ÚZEMNÍ PLÁN MĚSTA BRNA

Textová část Odůvodnění

Kapitola 18 Rozhodnutí o námitkách (včetně odůvodnění)

Svazek Nb16 *(s osobními údaji)*

SITUACE - VÝŠKA ZÁSTAVBY

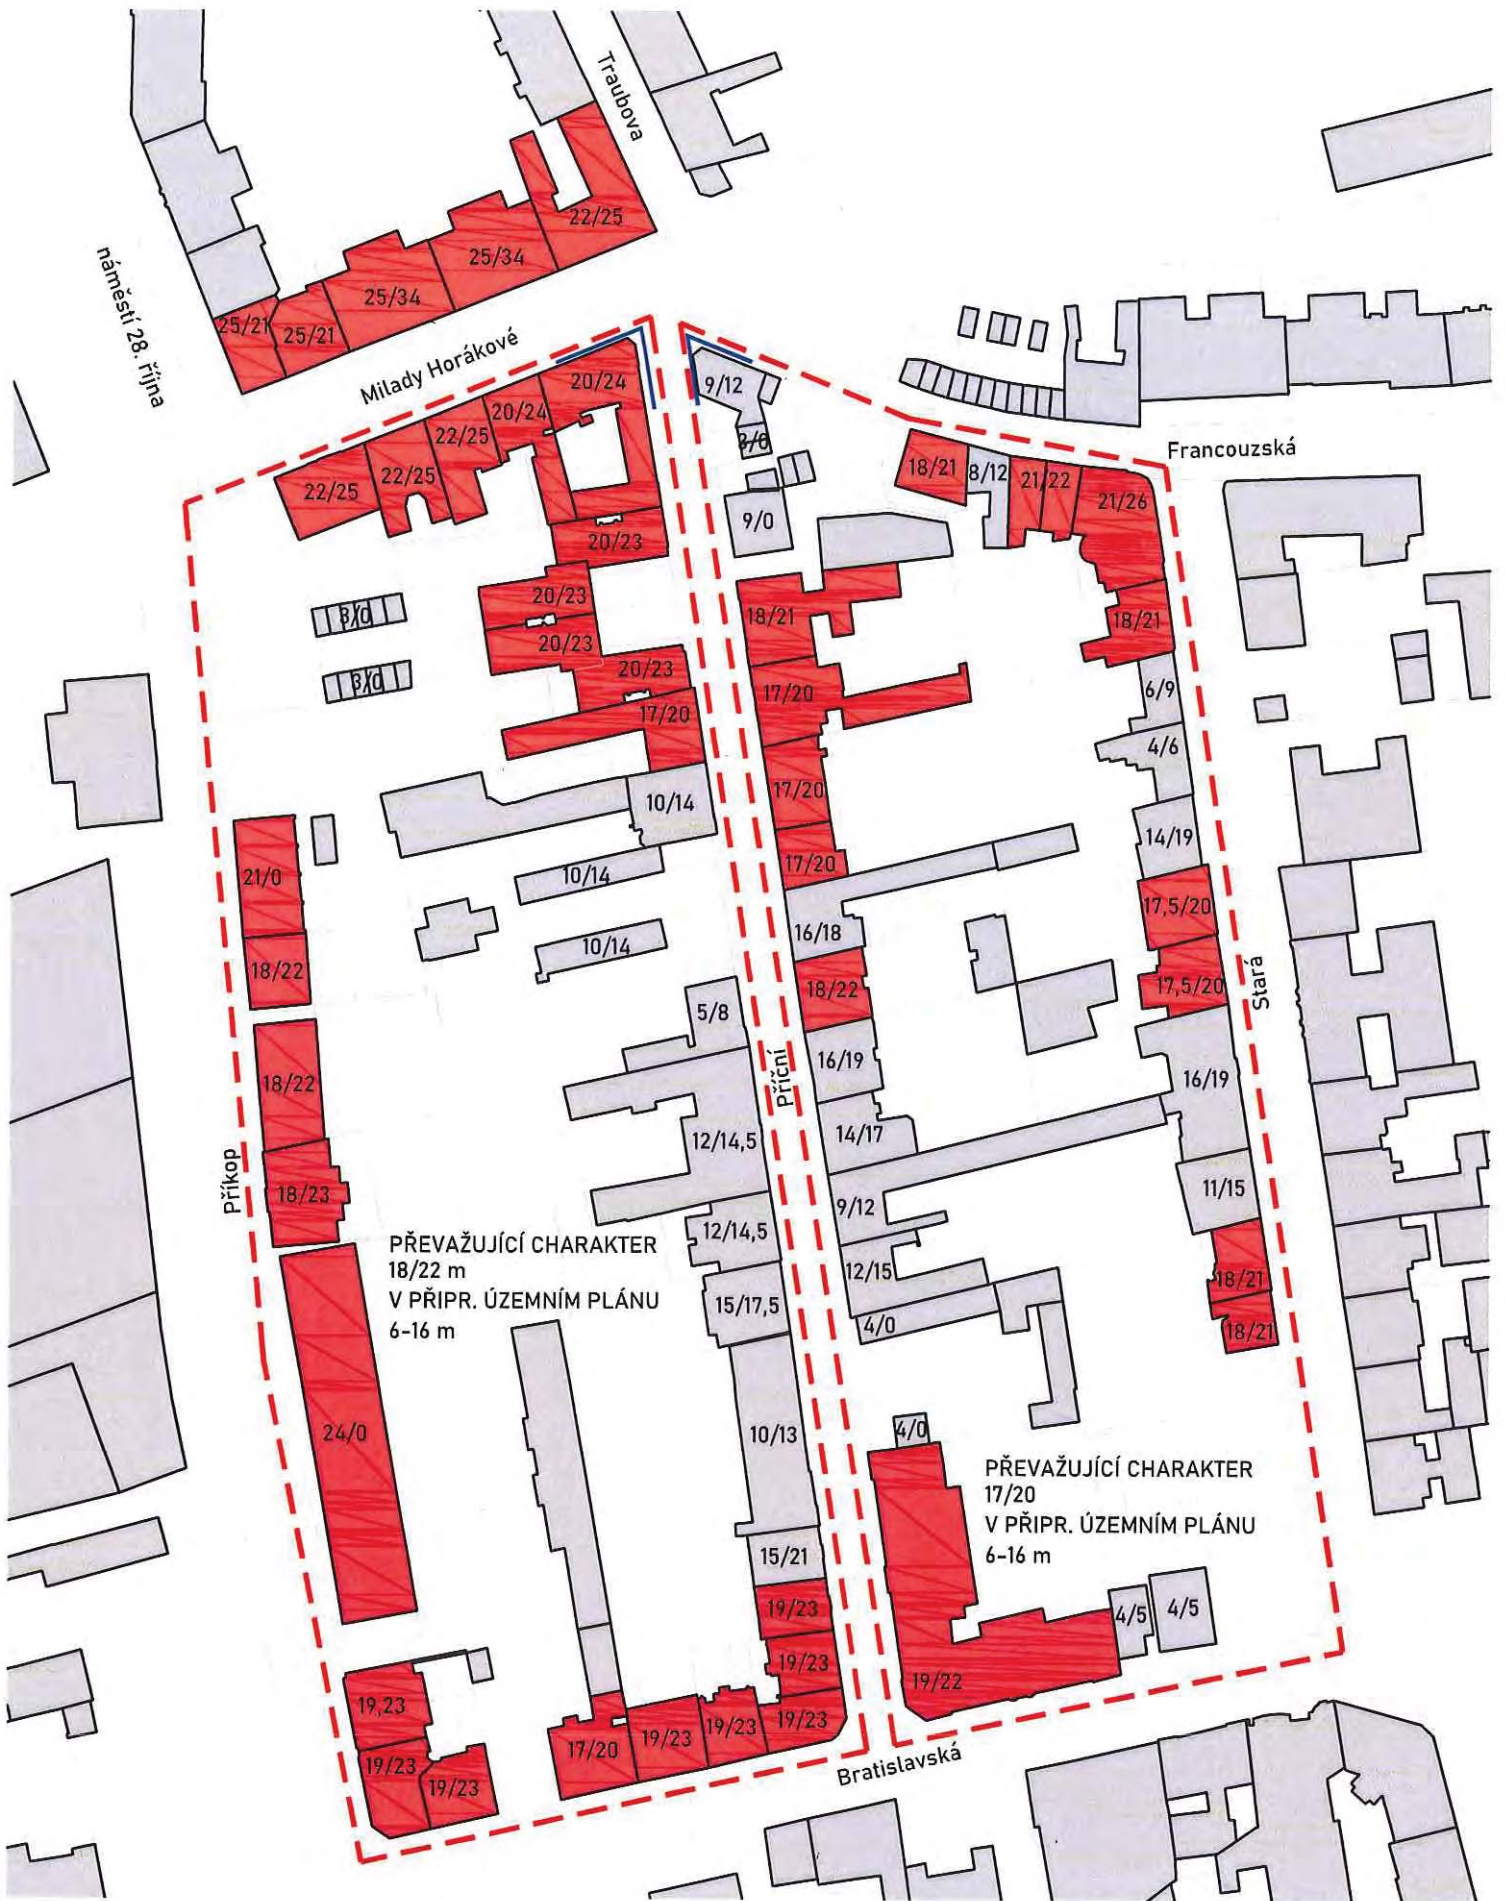
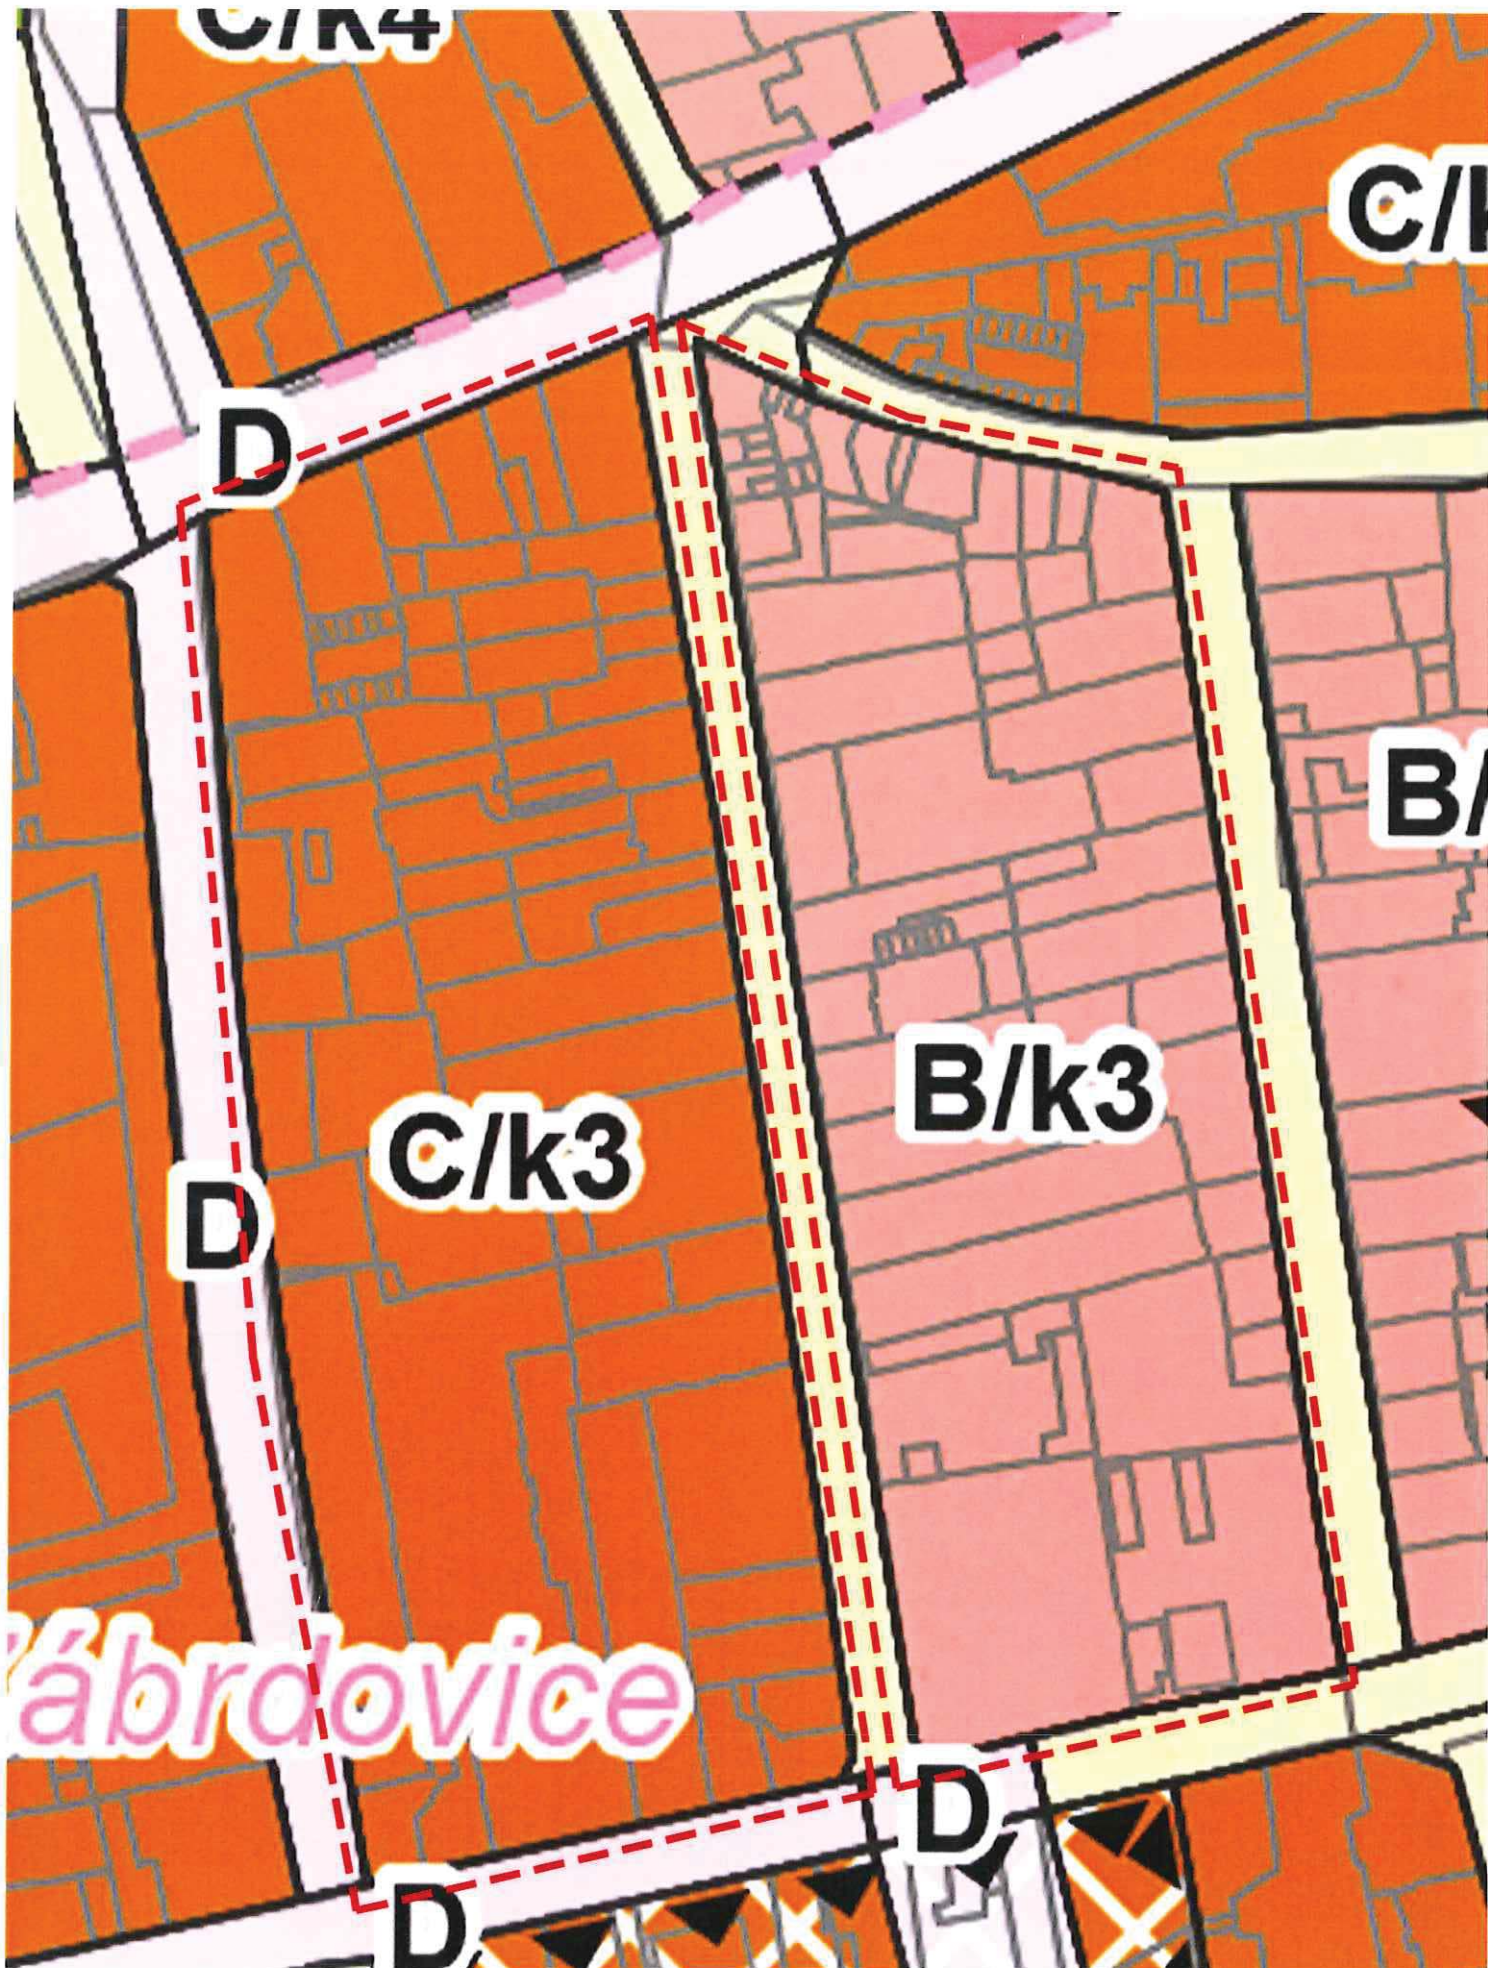
Průzkumem dané funkční plochy i okolních bylo zjištěno, že navržený koeficient výškové hodnoty 3 neodpovídá skutečnému stávajícímu, převažujícímu charakteru zástavby. Viz příkládaná situace s výškovým členěním

V rámci uplatnění námitek požadujeme provést úpravu dle skutečného stavu a úpravu koeficientu výškové hodnoty zástavby 4, tedy označení dané funkční plochy na B/k4

Zábrdovice – most Pastrnkova

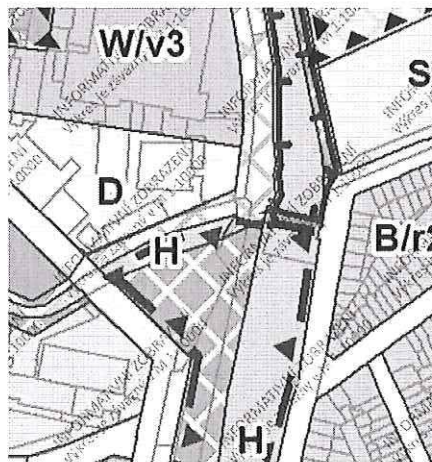
MČ Brno-sever (starosta) - žádáme o sjednocení zákresu mostů, popř. lávek přes řeku Svitavu
